Mission régionale d'autorité environnementale
Grand Est

**Avis délibéré sur la finalisation de l'aménagement du parc
d'activités intercommunal de Marckolsheim (67),
porté par la communauté de communes du Ried de Marckolsheim**

n°MRAe 2024APGE116

Figure 1 : Localisation et phasage du projet

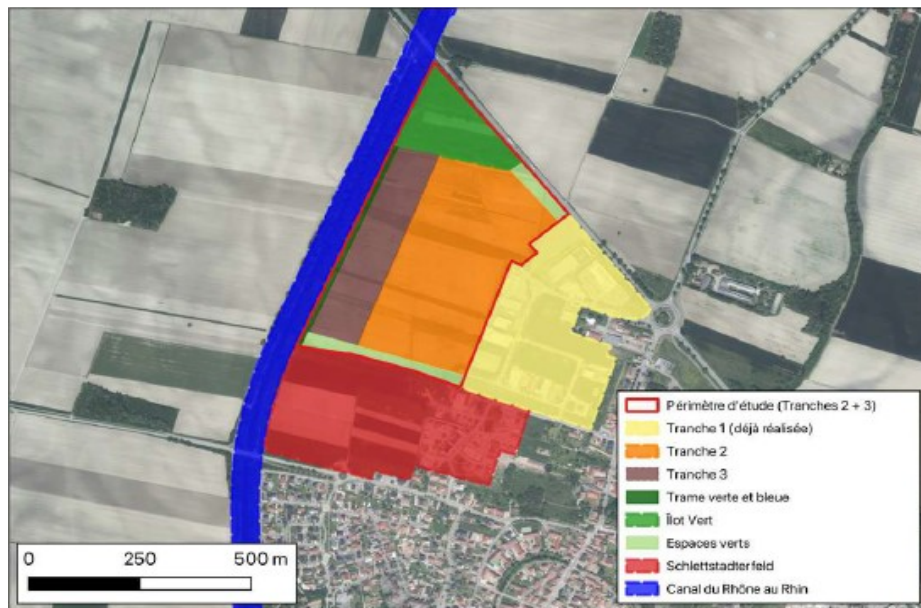
Le projet qui présente selon le dossier une superficie totale d'environ 23 ha (voir ci-après) est situé au nord-ouest de la commune au lieu-dit du « Schlettstadter Feld ». Il est encadré par le canal du Rhône au Rhin à l'ouest, la départementale RD424 au nord, la tranche 1 du PAIM à l'est et le lotissement d'habitations « Schlettstadterfeld » en cours d'aménagement sur des terrains agricoles au sud. La tranche 1 a été réalisée en 2010 sur environ 9 ha.

Selon le dossier, la partie non encore aménagée est composée d'une part de la tranche 2 dédiée aux activités économiques (un peu moins de 10 ha, dans le prolongement de la tranche 1 qui totalise 9 ha), et d'autre part de la tranche 3 dédiée à un projet de parc photovoltaïque (environ 8,2 ha), ce qui fait un total d'environ 27 ha hors voiries et espaces publics (et non 23 ha comme l'indique le dossier).

L'Ae recommande au pétitionnaire de préciser les superficies des tranches comptabilisées dans le projet .
